附表 1 生態專業人員/相關單位意見紀錄表

工程名稱	雲林縣三條崙海堤環境改善工程(三期)及臺南市雙春海岸養灘工程委託規劃設計		
填表人員	曾暉倫	參與日期	2021/6/17
參與項目	☒ 現地勘查 ☐ 訪談 ☐ 座談會 ☐ 說明會 ☐ 工作坊 ☒ 其他 <u>生態勘查</u>	地點	雲林縣四湖鄉三條崙海堤 臺南市北門區雙春海岸
參與人員	單位/職稱		參與角色
曾暉倫	國立臺南大學流域生態環境保育研究中心/專案經理		生態團隊
陳佳郁	國立臺南大學流域生態環境保育研究中心/專案經理		生態團隊
楊菘羽	國立臺南大學流域生態環境保育研究中心/專案經理		生態團隊
勘查摘要	雲林四湖 三條崙海堤 團隊於2021/6/3上午，針對本案進行初次現勘，並於2021/6/17針對陸域動物及工程可能觸及之水域區域進行生態勘查。案場北端位於雲林縣四湖鄉三條崙社區之西南方，北端以北已有2019年所建之350公尺三條崙海堤，案場預定銜接既有海堤並沿保安林緣，往南銜接既有海堤。案場沿線保安林相相對完整，既有橫向通道多為魚塭工作通道及聯外道路，部分保安林有下陷積水情形，而案場南端則有較大的水域環境(1號風機周圍)，屬於常年有水但旱季會略為退縮的水域。案場西側魚塭之西側有一舊有堤防，其堤外有水泥覆蓋，但現多受海砂覆蓋，內側所見為土堤形式。  臺南北門 雙春海灘 團隊於2021/6/17上午至該案現場進行初次現勘並針對陸域動物及濱海灘地進行生態勘查。案場位於臺南市北門區雙春地區海岸，北端緊臨八掌溪出海口、南接雙春濱海遊憩區。主要工程為海岸輸沙養灘，以解決海岸侵蝕問題。案場環境主要以沙灘為主，勘查期間屬低潮期間，明顯可見高潮線以東(內)，沙灘高程漸高，越往海岸防風林越高，形成沙丘狀。沙灘內側為防風林。自北端沿海灘往南走約500公尺後，明顯可見高潮線以下區域明顯漸縮，海岸侵蝕情形頗為嚴重。

附表 2 生態評估分析紀錄表

附表 3 生態保育措施及討論紀錄

棲地影像紀錄

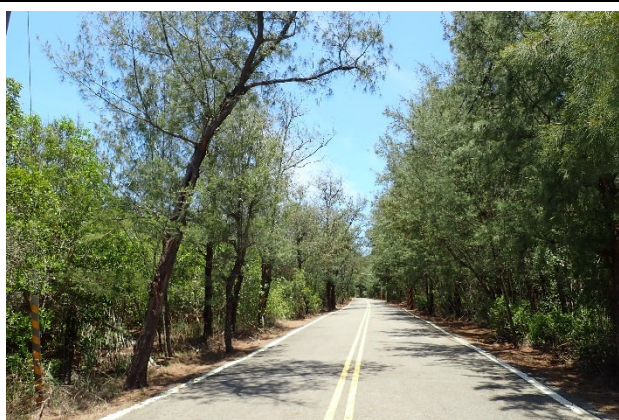
a.堤後既有道路兩側保安林，林況相對良好，左為內陸側，右為魚塭側。

b.預定工區堤前現況

c.預定工區南端現況，堤前仍為魚塢。	d.預定工區南端現況，堤後現為水域環境，靠堤側旱季水域面積會縮減，有乾涸可能。
臺南北門 雙春海灘

e. 工區北端潮間灘地相當廣，漂流木堆積處大致為高潮線。潮間帶布滿雙扇股窗蟹濾食形成的擬糞。	f. 潮間帶有相當龐大的蟹類活動痕跡。圖為雙扇股窗蟹濾食形成的擬糞，如圖中顆粒狀。

g. 北端往南約500公尺後，明顯可見潮間帶內縮。高潮線與防風林前沙丘距離越來越近。	h. 防風林前有沙丘，防風林林相大致良好，靠海側有較多枯木，林緣沙丘有較大面積的馬鞍藤覆蓋。
5.生態關注區域說明及繪製： (1)大尺度工程生態情報圖 雲林四湖 三條崙海堤
